# Jetter

Technische Information  
Versions-Update

**JX6-CON2 / JX6-CON3 Änderungen  
von Version 3.001 bis Version 3.004**

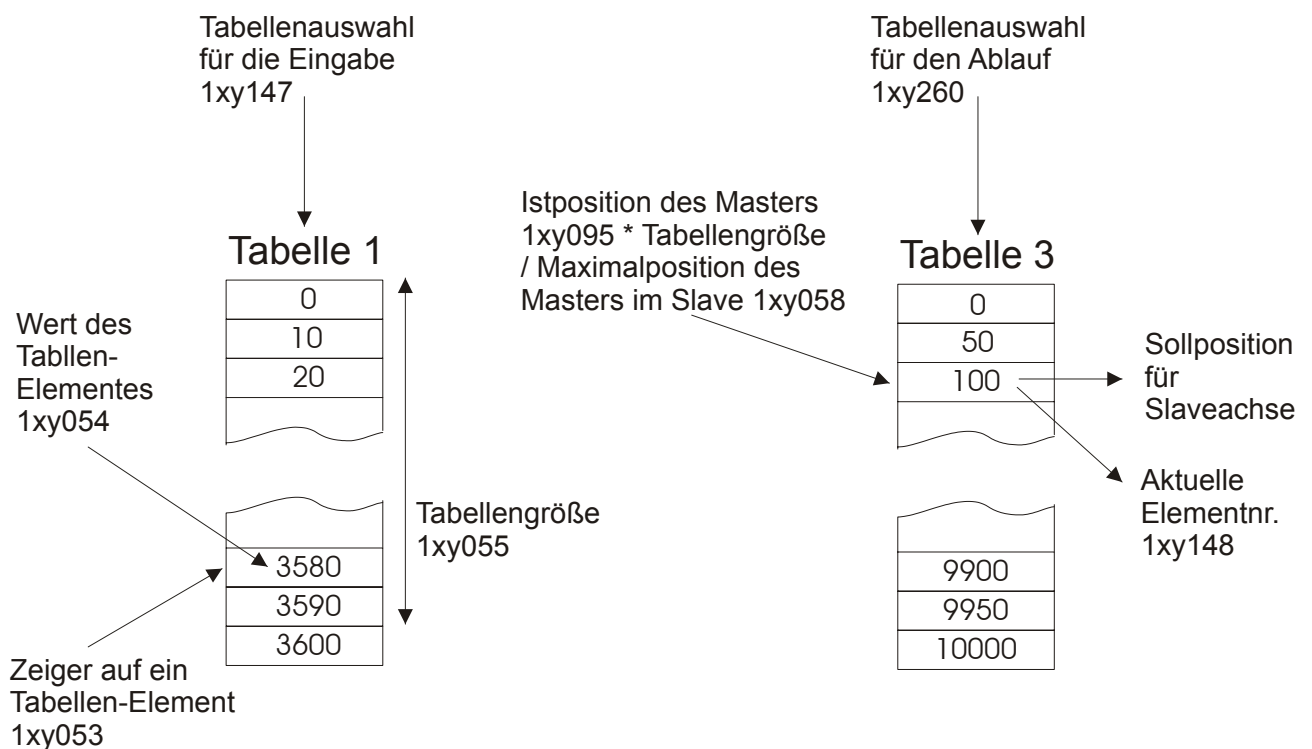
- (3.004) Ab dieser Version können die Tabellen getrennt eingegeben und abgearbeitet werden. Das bedeutet, es ist möglich während dem Ablaufen einer Tabelle eine andere einzugeben. Mit dem neuen Register 1xy260 kann die Tabellenauswahl für den Ablauf gemacht werden.

Die nachfolgende Skizze verdeutlicht die Eingabe und den Ablauf unterschiedlicher Tabellen:

Wie bei den vorherigen Versionen sind unterschiedliche Tabellengrößen zulässig. Solange das Register 1xy260 nicht beschrieben wird, wird das Register 1xy147 als Tabellenauswahl für den Ablauf benutzt.

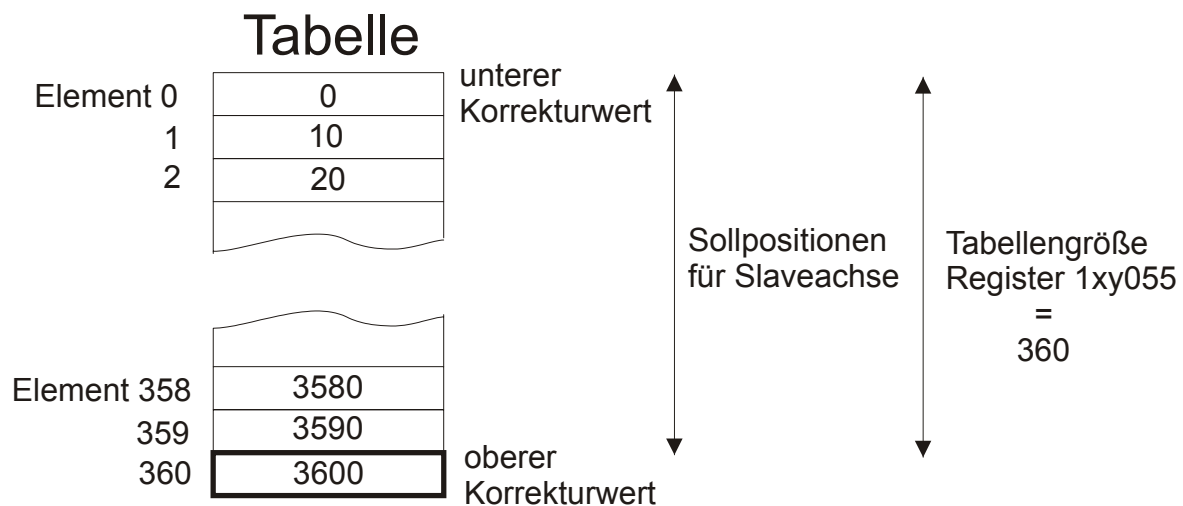
- (3.001) Die Verwendung der Beschleunigungsbegrenzung (Register 60) bei Nachlaufregler hatte nur in eine Richtung funktioniert.
- (3.002) Bei der Aufzeichnung der Istposition beim JetSym- oder Sympas-Oszi konnte es zu falschen Werten kommen.
- (3.003) Seit der Version 2.900 konnte es zu einem Fehler beim Anlegen einer Tabelle kommen, wenn zuvor eine Tabelle mit einem zu großen Tabellenzeiger beschrieben wurde.
- (3.004) Seit der Version 2.900 wurde der Korrekturwert beim Überlauf des Tabellenmodus auf das letzte Tabellenelement durchgeführt. Ab dieser Version muß der Korrekturwert wieder als weiteres Element eingegeben werden:

Der Korrekturwert beim Tabellenüberlauf berechnet sich wie folgt:

Korrekturwert

= Wert von Tabellenelement (Register 1xy055) – Wert von Tabellenelement (0)

= 3600 Inkremente – 0 Inkremente = 3600 Inkremente
